2016년도 문화재위원회

제8차 건축문화재분과위원회 회의록

- ▣ 회의일시 : 2016. 08. 18(목), 10:00 ~ 13:00
- ▣ 장 소 : 동아대학교 석당박물관
- ▣ 출석위원 : 박경립, 김봉렬, 남해경, 이재인, 정명섭,
정은우, 홍승재 (이상 7명)
- ▣ 심의내용 및 의결사항 : 이하 자료와 같음

기준점 설치 위치(강진 무위사 극락보전 주변 10m 이상 이격을 둠)

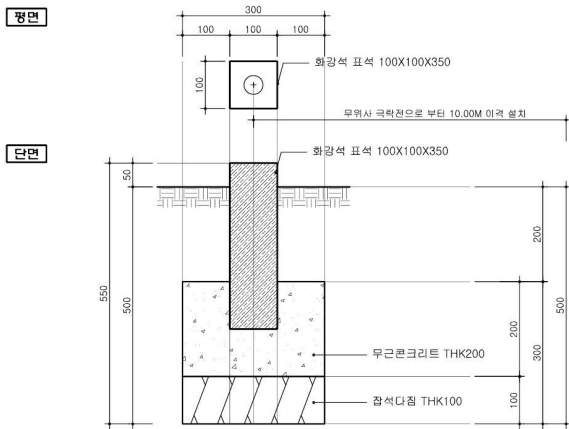
- 원안접수
 - 설치 위치를 문화재에서 이격하는 방안 강구
- 의결정족사항
 - 출석 7명 / 원안접수 7명
